2ª REVISÃO DO PDM DE PENEDONO

TRANSPOSIÇÃO DA RESERVA ECOLÓGICA
NACIONAL EM VIGOR

MAIO DE 2024

Fig. 2 – Exemplo da aparente falta de qualidade da cartografia de base ao nível da representação dos LCA e das curvas de nível, a explanar (folha 139-2)

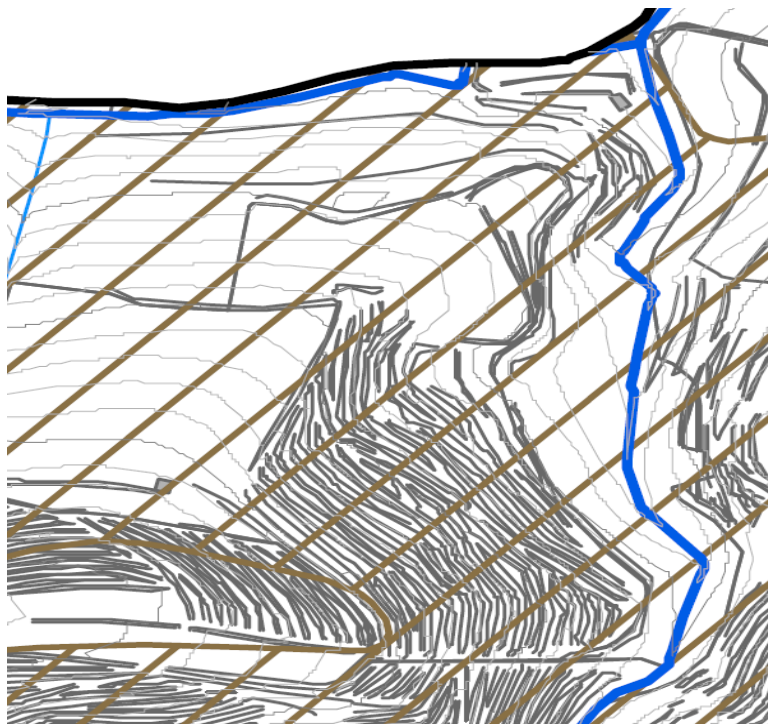
3.2. Alguns LCA apresentam uma representação aparentemente artificializada, pelo que se solicita uma explanação, sendo que a cartografia de base aparenta ter pouca qualidade (visível também no traçado das curvas de nível, por exemplo) ou esta aparente deficiência poderá resultar da representação gerada em pdf.

Fig. 3 – Exemplo de sobreposição a corrigir de outras representações em relação aos LCA (folha 139-4)

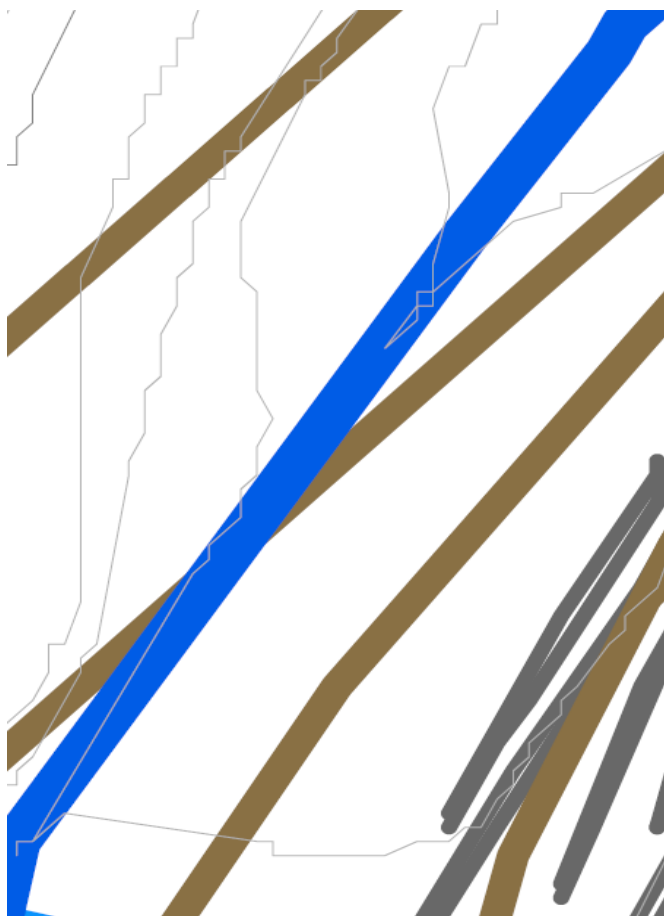
3.3. Não poderá haver interferência de outras representações não reais sobre os LCA, como por exemplo curvas de nível.

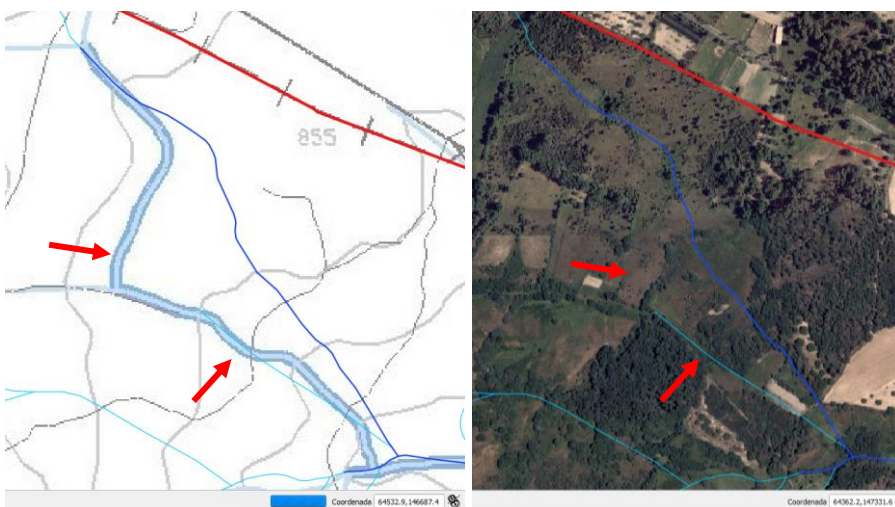
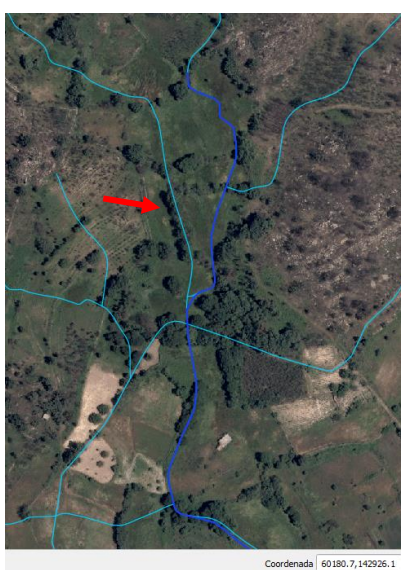
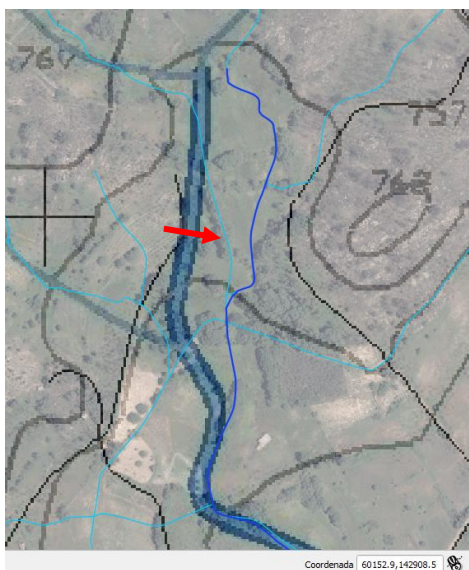
Figuras 3 a 7 | Exemplos de posicionamento alterado na atual proposta quando a hidrografia de base aponta para a manutenção do representado na REN vigente - maior aproximação (destaque setas vermelhas) - os ortofotos também sustentam a sua existência no terreno.

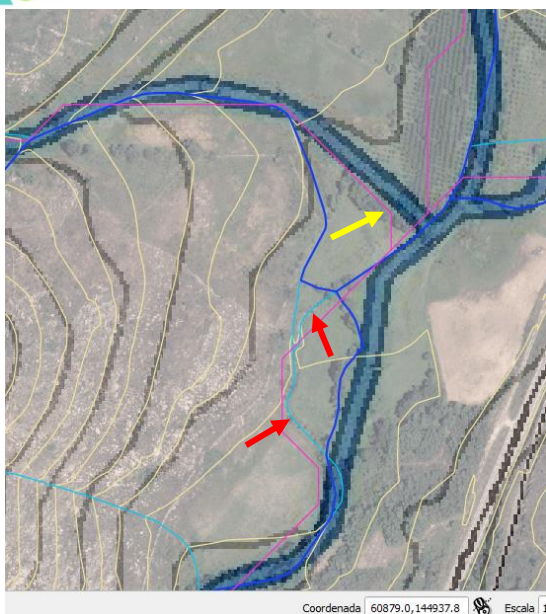
Figura 10 | Exemplo em que a cartografia de base (azul claro) aponta para uma maior coerência com o interpretado nos ortofotos e rede geocodificada da APA (rosa), do que a correção promovida na proposta (azul escuro) – seta vermelha. Neste exemplo ainda é possível identificar uma outra situação a corrigir (seta amarela), em que se deve devolver o posicionamento dado na REN vigente.

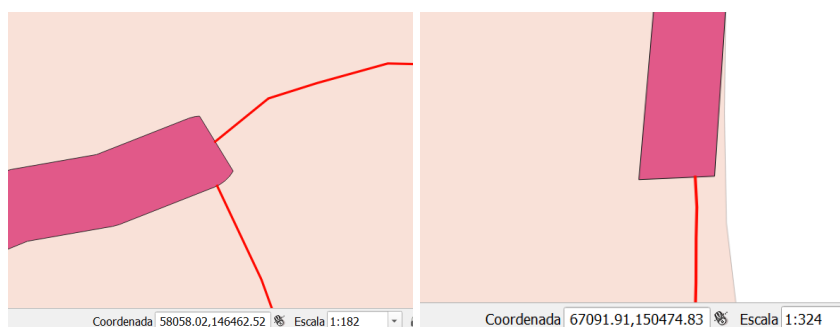
Melhorar a conexão entre geometrias. Deve-se procurar uma representação harmoniosa na transição entre a geometria poligonal e linear, sendo apresentados alguns exemplos abaixo, contudo, esta análise deve-se estender a todas as situações semelhantes.

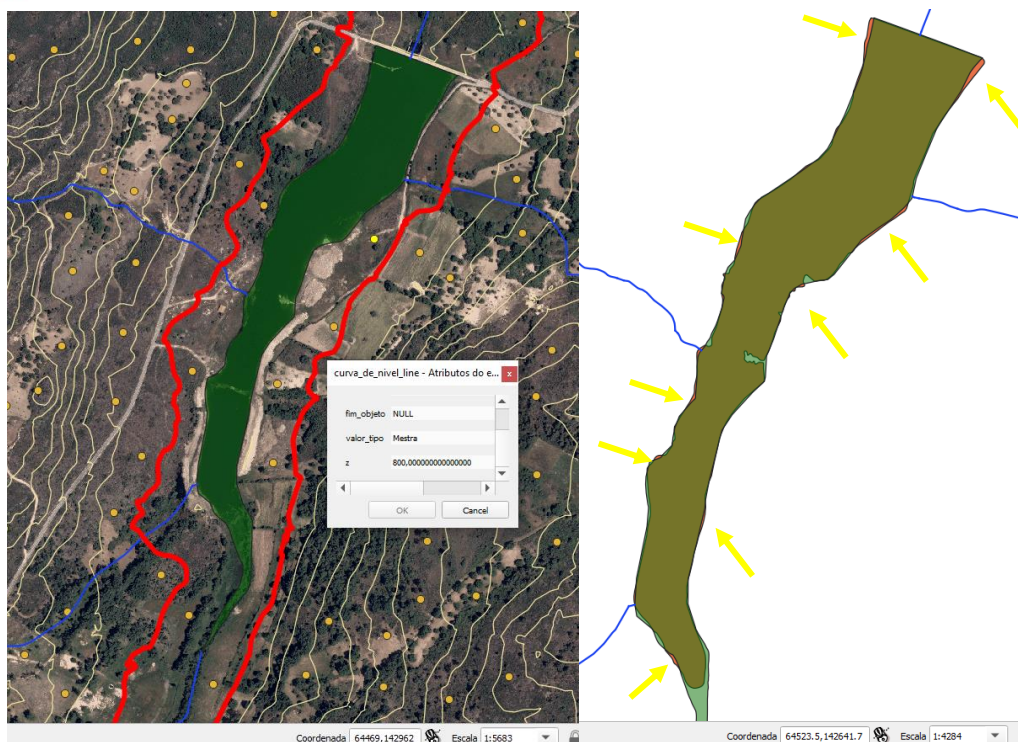
Figuras 19 e 20 | Promover pequenos ajuste na delimitação proposta para a albufeira de Beselga, integrando todas as áreas identificadas na cartografia de base (à direita, áreas residuais da camada rosa), e acompanhar a curva de nível dos 755m (à esquerda, destacada a vermelho) – trabalho a ser realizado posteriormente à confirmação da cota do respetivo NPA – setas amarelas apontam para os pontos onde as discrepâncias são mais significativas.

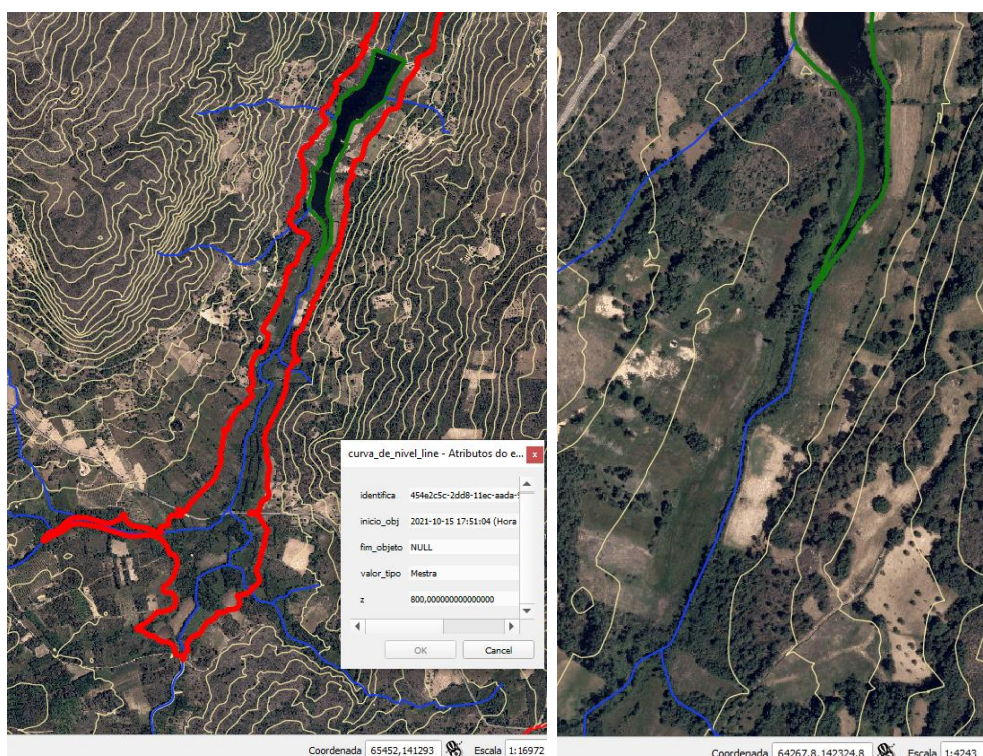
Por outro lado, o regolfo deverá ser mais extenso do que o proposto, dado que a curva de nível dos 800m fecha muito para montante e os ortos de 2018 também apoiam este prolongamento.
